Ref: I-ED SUNC-O-G.13 "Calle Canadá" _ ai_PL 03-2021

Departamento: Planeamiento y Gestión Urbanística/ Servicio de Planificación y Ordenación Urbanística
Expediente: PL 03/2021. ED SUNC-O-G.13 "Calle Canadá"
Interesado: LANDCOMPANY 2020 S.L.
Situación: Calle Canadá nº 14
Ref. Catastral: 8439101UF6683N0001YZ; 8439103UF6683N0001QZ
Junta Mpal. Distrito nº 6 Cruz de Humilladero
Asunto: Informe técnico previo a la aprobación inicial del Estudio de Detalle

Imagen 5. Alternativa de ordenación viaria propuesta en el ED

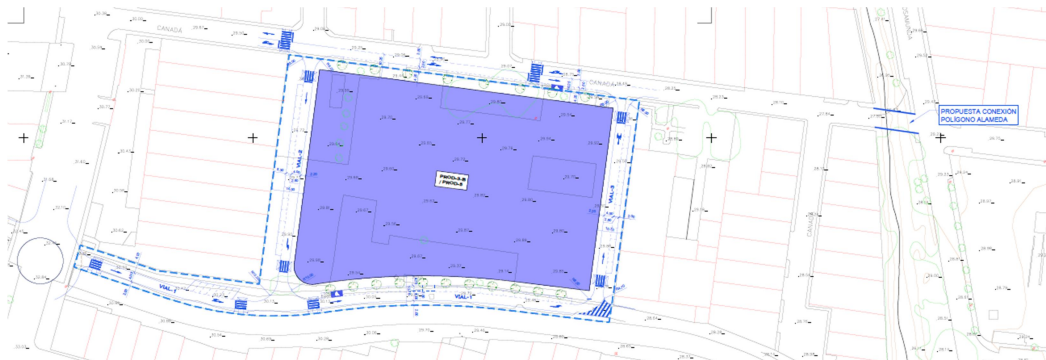
Como se ha comentado anteriormente el ED presentado plantea una red viaria alternativa a la propuesta por el PGOU, creando dos viales con dirección norte-sur en ambos linderos de la parcela y la conexión, a través de un nuevo puente sobre el arroyo La Palma, con calle Rosamunda (ver imagen).

Dicha alternativa de conexiones viarias, y en particular la propuesta de conexión de C/ Canadá con C/ Rosamunda, a través de un paso sobre el Arroyo de la Palma (objeto de valoración en informes anteriores) posibilita la interconexión entre el Polígono del Viso y el Polígono Alameda, permitiendo la salida hacia los ejes principales al norte (A-357) o al sur (Avda. Ortega y Gasset), a través de este mismo vial C/ Rosamunda o continuar por C/ La Boheme hasta la Avda. de María Zambrano. Esta "solución alternativa" ha sido valorada positivamente tanto por el Área de Movilidad como por el Servicio de Urbanización de este Departamento, observando ambos la necesidad de ajustar determinados aspectos (de circulación, señalización, continuidad de viales, sentidos de circulación, ancho de carril, rasantes, alternativas de aparcamiento, viabilidad del puente sobre el encauzamiento del arroyo La Palma, etc...) que en su mayoría han sido subsanadas, quedando en el informe del Servicio de Urbanización de fecha 8/04/2025 alguna cuestión (de consideración menor), que subsanar. Por tanto, este Servicio de Planificación considera que cumple con lo previsto en el apartado 3º de la ficha del PGOU pues se justifica su mayor adecuación a la funcionalidad del ámbito y su entorno por el Área del Ayuntamiento y Servicio de Urbanización e Infraestructura de este Departamento, competentes en materia de ordenación viaria.

Imagen 6. Propuesta de calificaciones incluidas en el ED

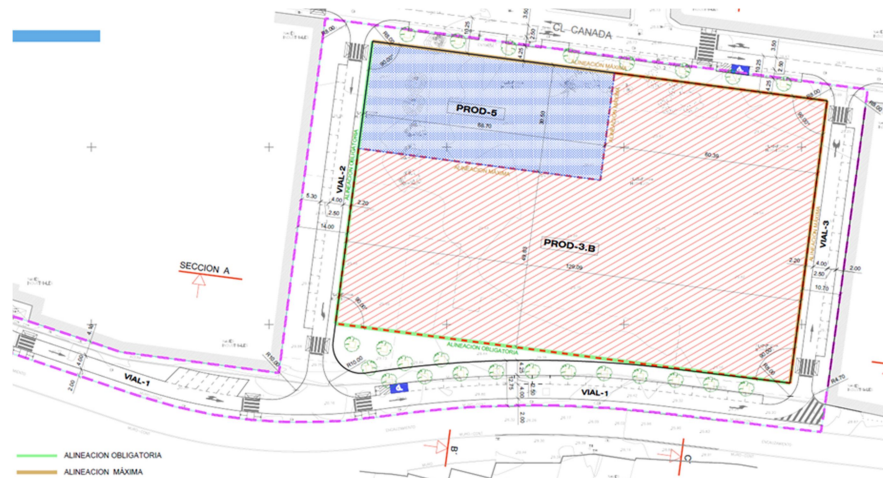
El ED establece, dentro de la ordenación prevista, los usos Productivo 3B (Industrial, Logístico y Empresarial), Productivo 5 (Empresarial) y Viario peatonal y rodado. Especifica además que la actividad que se pretende desarrollar en el uso Productivo 3B será el de un Centro de Procesamiento o Almacenamiento de datos, ubicándose en el uso Productivo 5 el edificio administrativo vinculado a dicha actividad. La zonificación propuesta en el ED desde el punto de vista volumétrico (distribución de usos dentro de la parcela y las alineaciones máximas y obligatorias) se incluyen en un plano específico.

Se permite por el PGOU que la proporción de usos entre el uso PROD- 3.b y el PROD-5 sea variable, si bien el techo mínimo de uso empresarial debe ser del 30%, debiendo la ordenación de volúmenes plantear tipologías edificatorias adecuadas a cada uso. A este respecto el ED presenta una ordenación de volúmenes orientativa que se incluye en el plano 9.2 que deberá ser concretada en el proyecto de edificación definitivo cumpliendo las alineaciones y volúmenes dispuestos en el ED.
